ENTWICKLUNG «STEINFABRIK» FREIENBACH SZ

Zweistufiger Projektwettbewerb im offenen Verfahren
gemäss SIA 142

Bericht des Preisgerichts

Situation

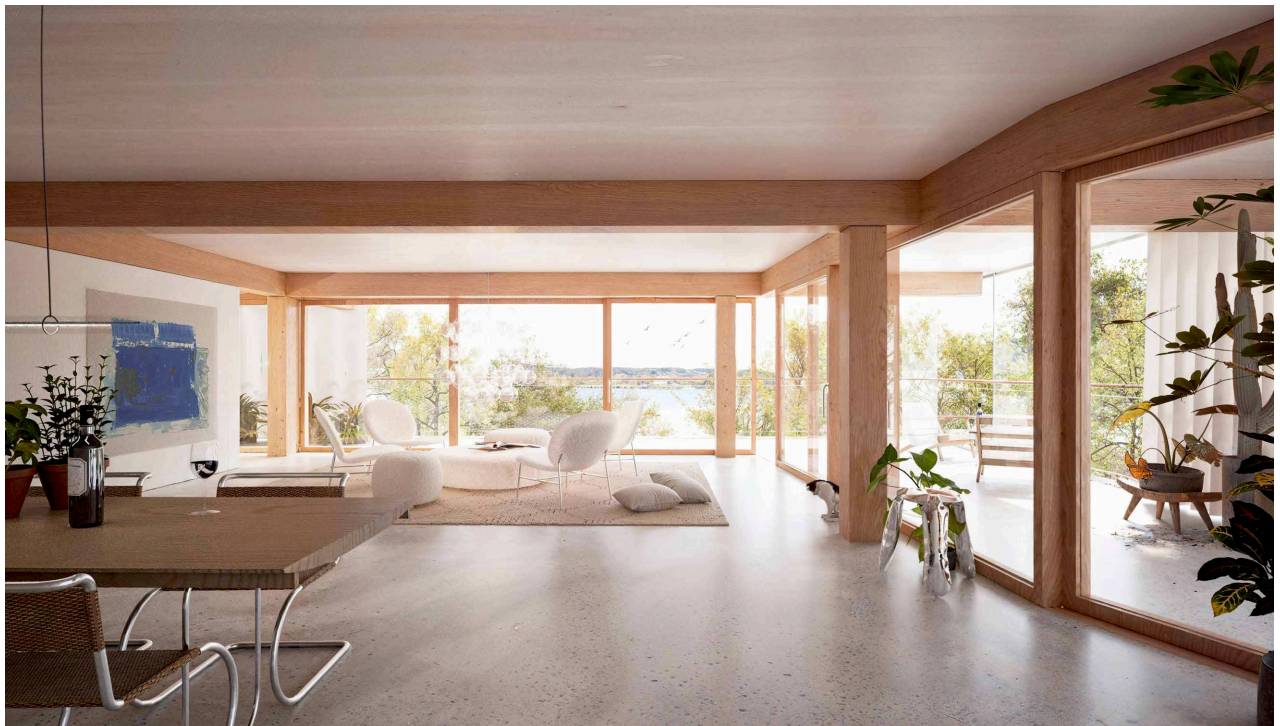
Das sehr klare ortsbauliche Konzept wurde mit der Überarbeitung beibehalten und erfuhr nur geringfügige Veränderungen. In der offenen Landschaft bilden drei Hauptbaukörper ein überzeugendes architektonisches Ensemble. Die volumetrische Auslegung des Baukonzeptes ermöglicht die maximale Beibehaltung und Ausdehnung der Landschaftstypologie der Kulturlandschaft Frauenwinkel bis auf die Flucht der Platzsequenz mit dem Chilbiplatz. Die Setzung von drei gleichen, quadratisch geformten Gebäudevolumen erzeugt zusammen mit der Pufferzone einen grossflächigen und zusammenhängenden Freiraum in der Fortsetzung der Kulturlandschaft Frauenwinkel und lässt eine hochwertige Integration in den landschaftlichen Kontext zu. Die in der Überarbeitung aufgrund der einzuhaltenden Grenzabstände vorgenommene Justierung der Position des westlichen Baukörpers nach Osten wird begrüsst. Die Wohnbauten werden Objekte des Landschaftsraums und lassen den Charakter der dominanten Riedwiesenlandschaft bestehen.

Beim Projektvorschlag «Alinghi» handelt es sich um ein sehr klares und überzeugendes ortsbauliches Konzept, das auf einer sorgfältigen Analyse des Ortes und der Aufgabenstellung beruht und mit grosser Rücksichtnahme und Sensibilität auf die wertvollen bestehenden Strukturen und Naturelemente eingeht. Die Konzentration der Nutzungen auf drei schlichte, elegante Baukörper schafft grosszügige zusammenhängende Freiräume und eine dem Ort angemessene Massstäblichkeit. Die liegenden Volumen bieten attraktive Flächen für Wohnen und Gewerbe. Sie sind auf selbstverständliche Weise in die Riedlandschaft eingebettet, belassen die Ränder des Areals offen und durchlässig. So gelingt die gewünschte Verzahnung und Vernetzung der wertvollen Landschafts- und Kulturräume durch das Areal der ehemaligen Steinfabrik hindurch, und es können so die geforderten Mehrwerte für die Öffentlichkeit geschaffen werden.

- Eine angemessene, allseitige vegetative Einbindung der Baukörper im offenen Landschaftsraum ist in geeigneter Art und Weise aufzuzeigen, ohne die tragende und überzeugende Grundidee der durchlaufenden Riedlandschaft zu schmälern.

- Die Lage der Baukörper im Gelände und der exakte Übergang der Erdgeschossnutzungen zum Gelände muss präzise aufgearbeitet werden. Dabei ist die Thematik einer möglichen Abstufung zum gewachsenen Terrain zu untersuchen.

- Zwischen den Bauten ist ein internes, informelles Pfadsystem anzubieten, damit die Wegdistanzen zwischen den Bauten reduziert und der Austausch zwischen den Bewohnern erleichtert wird.

Situation

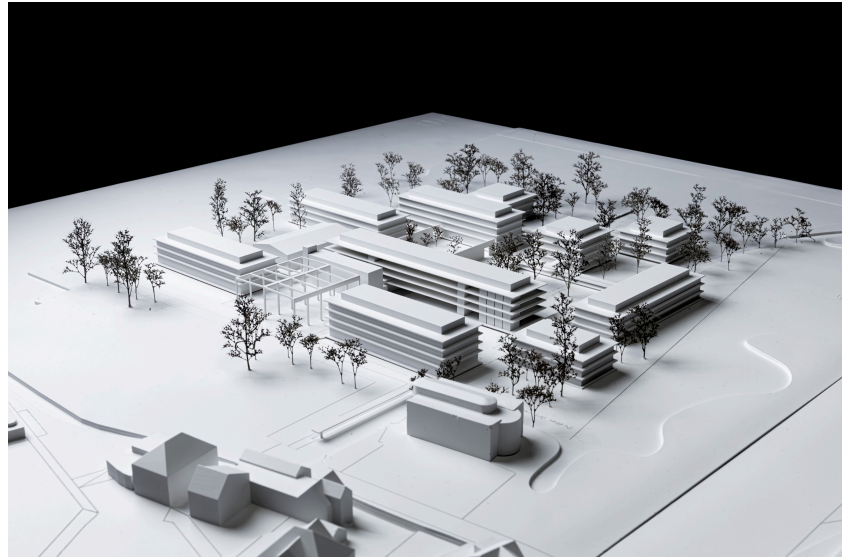
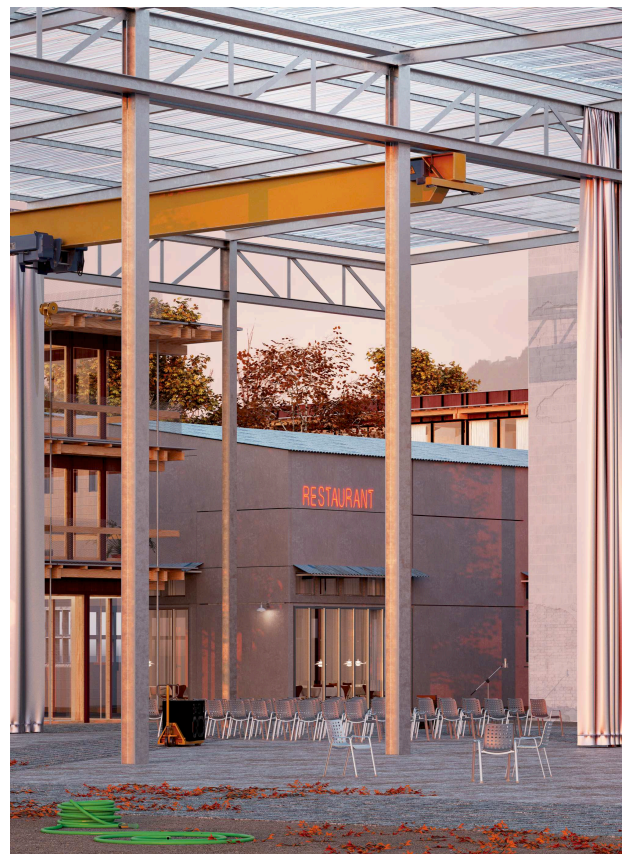
Der grosse Anteil an versiegelten Flächen wirkt sich nachteilig auf den ökologischen Wert der Zwischenräume aus und schliesst eine ökologische Vernetzung auch innerhalb der bebauten Fläche beinahe völlig aus. Der Verzicht auf einen öffentlichen Fussweg innerhalb der Pufferzone zwischen Dammweg und Seeuferpromenade kann in diesem Konzept aus Schutzüberlegungen für Flora und Fauna nachvollzogen werden, die Kompensation erfolgt über eine öffentliche Wegverbindung innerhalb des durchmischten Areals (was dem Baureglement nicht exakt entspricht). Gesamthaft gesehen vermag der ökologische Anteil weder mit seinem kleinen Flächenanteil noch mit der Qualität an dieser äusserst empfindlichen und anspruchsvollen Nachbarschaft von mehrfach geschützten Flächen im gewünschten Ausmass zu überzeugen. Der Einbezug der erlebbaren Ökologie in die Siedlung mit wertvollen, ökologischen Trittsteinbiotopen würde das Verständnis für die Natur fördern und gleichzeitig der ökologischen Aufwertung des Hafenareals und der Quervernetzung dienen. Zudem drohen die grossen versiegelten Flächen zu Hitzeinseln zu werden, was die Aufenthaltsqualität im Quartier für Bewohner und Besucher mindert.

Der sehr sorgfältig bearbeitete Projektvorschlag erfüllt in verschiedener Hinsicht auch nach der Überarbeitung wichtige Vorgaben der Ausloberschaft nicht. Trotz der wesentlichen Abweichungen wurden die zentralen strategischen, strukturtypologischen Ansätze des Konzeptes als ortsspezifischer, eigenständiger, identitätsstiftender sowie ausgesprochen nachhaltig aufgebauter Vorschlag und somit als sehr wertvoller Beitrag gewertet. Dass sich das Verfassersteam vor dem Hintergrund seiner verständlichen, ökologisch ausgerichteten Zielsetzung nicht für die Ausarbeitung einer Synthese der Projektierungsziele in qualitativer und quantitativer Hinsicht hat durchbringen können, musste vom Preisgericht als zwar nachvollziehbarer, aber dennoch bedauerlicher Umstand zur Kenntnis genommen werden.

Situation

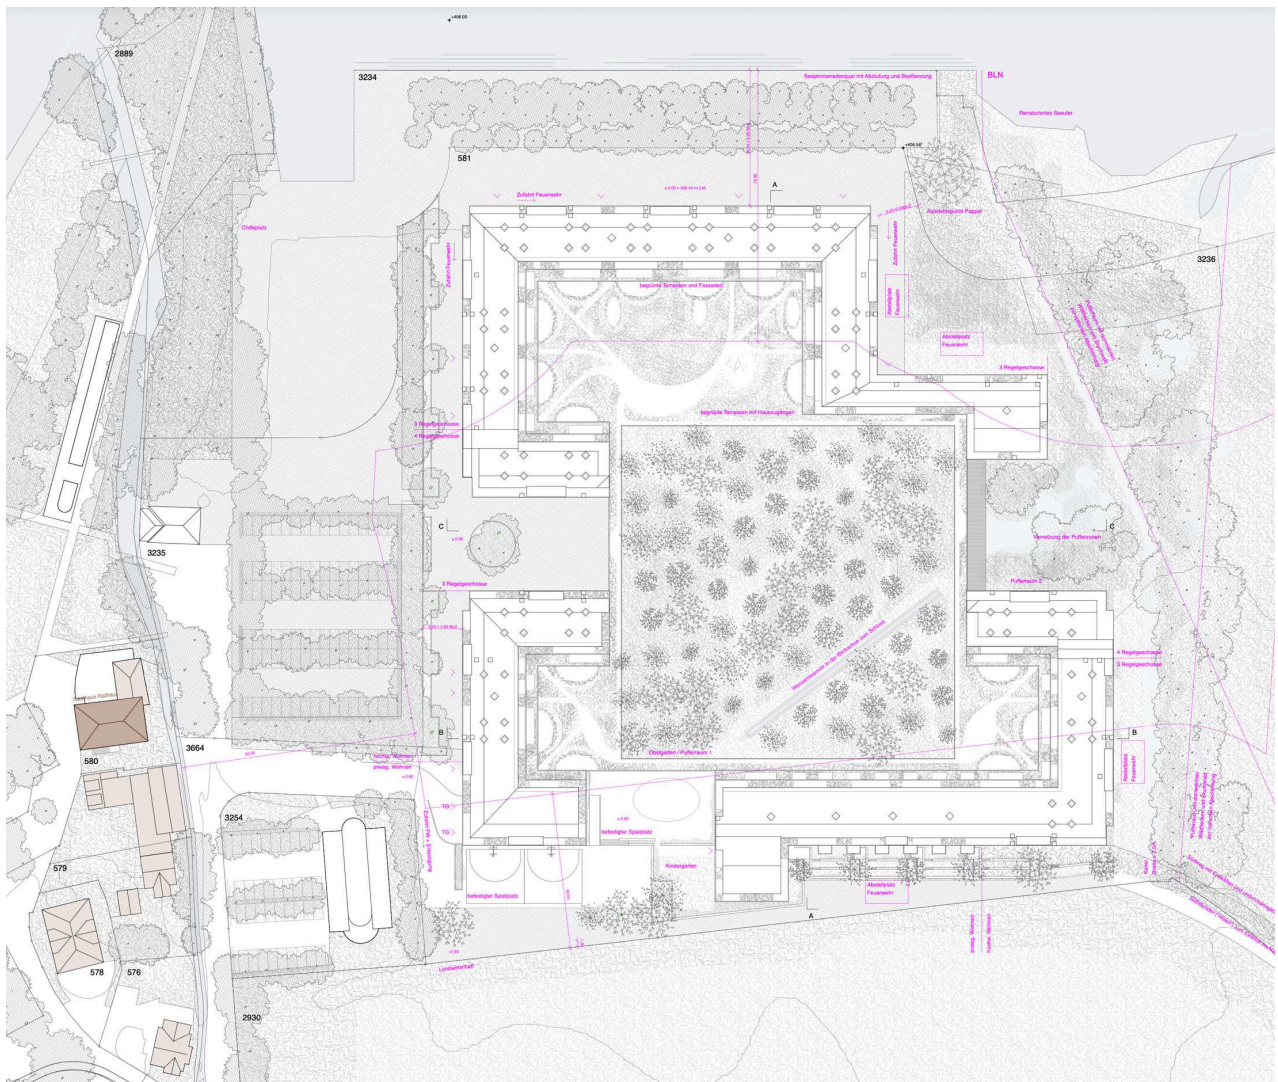
Im Bereich Freiraum, Landschaft und Ökologie vermag die Überarbeitung die ortsspezifischen Qualitäten nur teilweise auszuschöpfen. Zwar wird die klare Zonierung in intensiv genutzte wohnungsnah Bereiche und extensiv bewirtschaftete Landschaftsräume grundsätzlich begrüsst und der zentrale Hof als landwirtschaftlich geprägter Freiraum stellt weiterhin einen eigenständigen und grundsätzlich angemessenen Beitrag dar. Dennoch bleibt die Gesamtanlage in ihrer freiräumlichen Ausformulierung stark nach innen orientiert und entwickelt zu wenig Bezug zu den angrenzenden Landschaftsräumen, insbesondere zum Flachmoor und zur offenen Kulturlandschaft. Damit wird das Potenzial einer landschaftlichen Einbettung und Vernetzung nicht ausgeschöpft. Diese mangelnde Öffnung und Vernetzung wurde bereits in den Empfehlungen zur Weiterbearbeitung als wesentliches Defizit benannt.

Insbesondere die grosszügige, nach Süden orientierte Terrasse, die ausschliesslich den Wohnungen zugeordnet ist, bleibt unter den Erwartungen, die landschaftsarchitektonische Gestaltung wirkt beliebig, die Fläche erscheint primär als funktionaler Vorbereich ohne eigenständige Identität oder differenzierte Nutzungsangebote, wodurch ein wesentliches Potenzial zur Ausbildung eines qualitätsvollen Übergangs zwischen gebauter Struktur und Landschaft ungenutzt bleibt.

Auch in ökologischer Hinsicht bleibt die freiräumliche Konzeption hinter ihren Möglichkeiten zurück. Während der Obstgarten und der zentrale Hof grundsätzlich geeignete Elemente für eine naturnahe Entwicklung darstellen, fehlt eine klar erkennbare ökologische Gesamtstrategie, die den Standort mit seiner sensiblen Lage im Übergang zu geschützten und ökologisch wertvollen Landschaftsräumen stärkt. Die Übergänge zu den angrenzenden Freiräumen sowie die Gestaltung der wohnungsnahen Aussenräume weisen nur eine geringe ökologische Differenzierung und funktionale Tiefe auf. Insbesondere wären Massnahmen zur Förderung der Biodiversität, zur Ausbildung differenzierter Vegetationsstrukturen sowie zur gestalterischen und funktionalen Einbindung in den landschaftlichen Kontext konsequenter auszuarbeiten.

Die Überarbeitung vermag trotz des spannenden und mutigen Ansatzes nicht zu überzeugen. Insgesamt gelingt es der Überarbeitung nicht, eine freiräumliche und landschaftliche Konzeption zu entwickeln, die der besonderen Lage, den ökologischen Anforderungen sowie dem architektonischen Anspruch der Anlage in angemessener Weise entspricht.

Situation

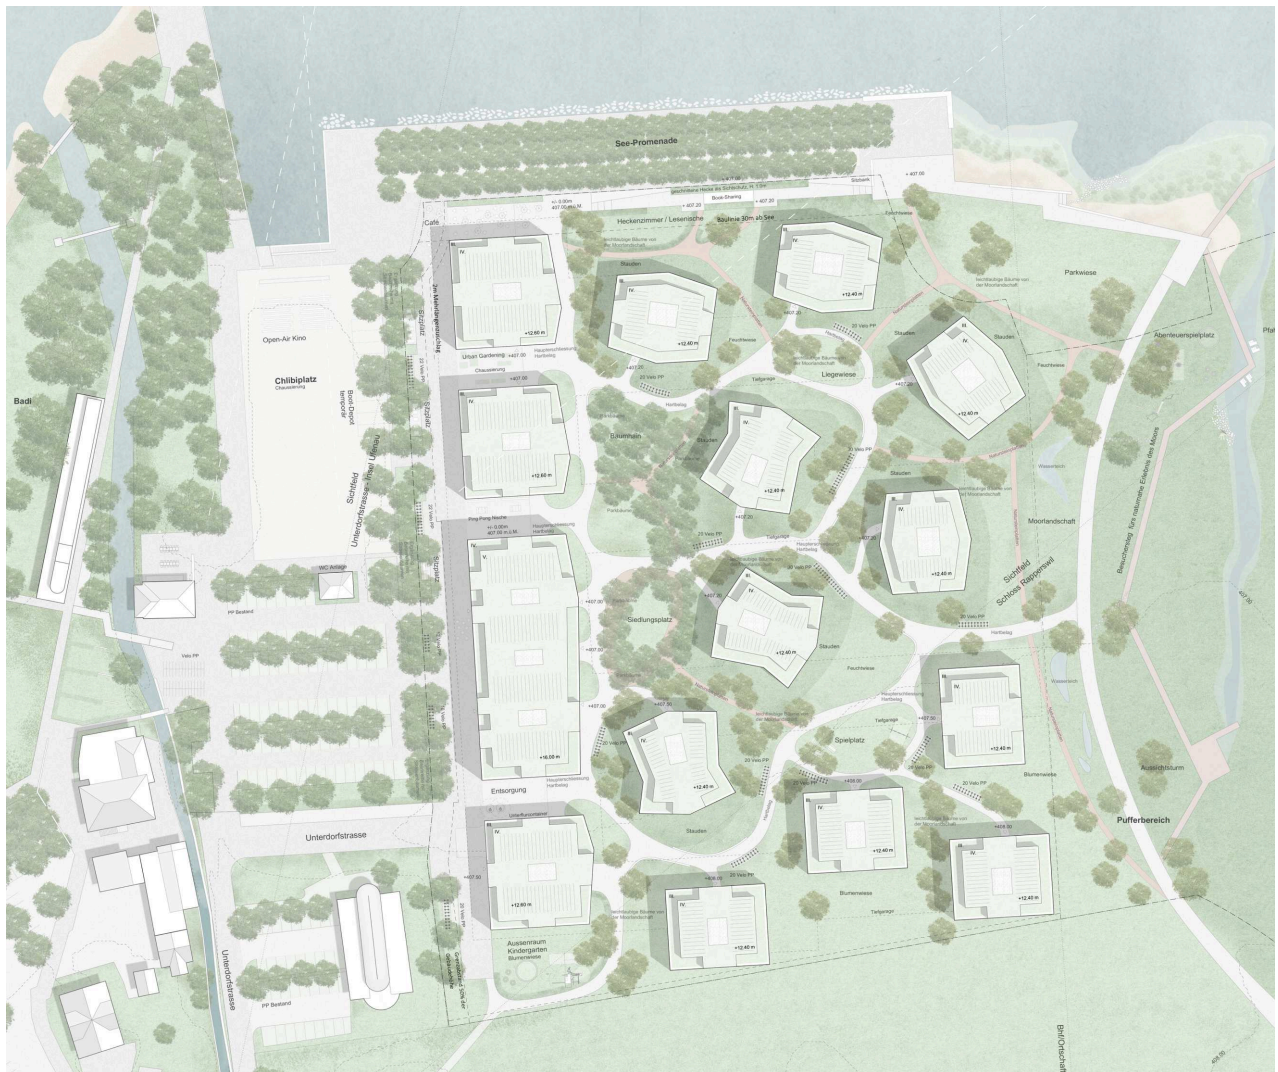
Die öffentliche Durchwegung verläuft an der Peripherie des Baufeldes (Bahnhof-Industrieeisenbahn-Bogenweg Pufferzone-Seepromenade-Unterdorfstrasse). Auf eine umfassende interne Durchwegung und Erschliessung des Grundstückes wurde in der 2. Bearbeitungsstufe verzichtet, was für die Privatheit der Wohnsiedlung und insbesondere der Erdgeschosswohnungen vorteilhaft ist. Diese sind gemäss Beschreibung als Hochparterre ohne eigene Gärten ausgebildet, in den Schnittzeichnungen ist diese Situation nicht überprüfbar.

Hinsichtlich der ökologischen Fragen konnte sich das Projekt in der 2. Bearbeitungsstufe leicht steigern. Störungsschutz und Lichtverschmutzung beim Rundweg bleiben dennoch ungelöst.

Das Tragwerkskonzept für den Holz- bzw. Hybridbau ist gut umschrieben, Konstruktion und Materialisierung sind gut gewählt und ausreichend flexibel. Aus Sicht der Ausloberin sind die vorgeschlagenen Holzdecken für die Anordnung einer kontrollierten Wohnungslüftung zu wenig geeignet. Zu Baugrube und Geotechnik wurden keine detaillierten Aussagen gemacht. Das Untergeschoss zeigt eine hohe Abwicklung und dürfte kostenintensiv sein.

Bezüglich Wirtschaftlichkeit schneidet das Projekt vergleichsweise gut ab. Die Etappierbarkeit ist gegeben.

12 – À REBOURS

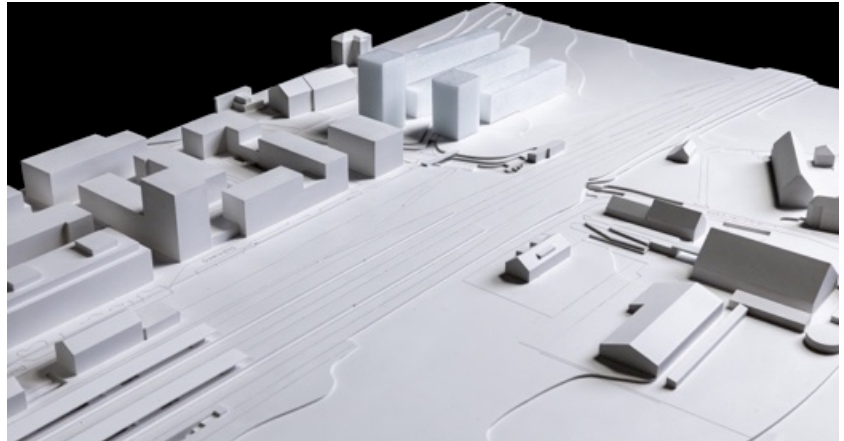
Der Konzeptvorschlag stellt im Grundsatz sämtliche Prämissen und Vorschriften des Projektwettbewerbsprogramms infrage und schlägt eine alternative Bebauung in einer Reservezone am westlichen Ende des Ortskernes vor. Nordsüdorientierte Zeilenbauten und periphere Punktbauten würden eine dem Programm in etwa entsprechende Gesamtnutzfläche zulassen. Weder die Lösung für die Architektur, unter anderem bezüglich Lärmschutz und des Freiraums der Neubauten, noch der Planungs- und Betrachtungsperimeter des rückgebauten Steinfabrikareals und des Chilbiplatzes werden bezüglich Aussagen zur Freiraumkonzeption und -gestaltung bearbeitet. Das Bestandesgebäude der Korporation und sein Umfeld werden ebenfalls abgebrochen.

Die abgegebenen Unterlagen sind nicht nur bezüglich Einhaltung des Projektwettbewerbsprogramms, sondern auch bezüglich der Aussagen zum alternativen Vorschlag ungenügend. Sie setzen sich im Weiteren nicht mit den wichtigen Fragen auseinander, die sich aus der Schaffung neuer Prämissen im sensiblen landschaftlichen Kontext der Reservezone zum Freiraum «Langacher» Richtung Freienbach sowie aus den städtebaulich und denkmalpflegerisch veränderten Bezügen und der Integration der Schlossanlage und Stiftstatthalterei ergeben.
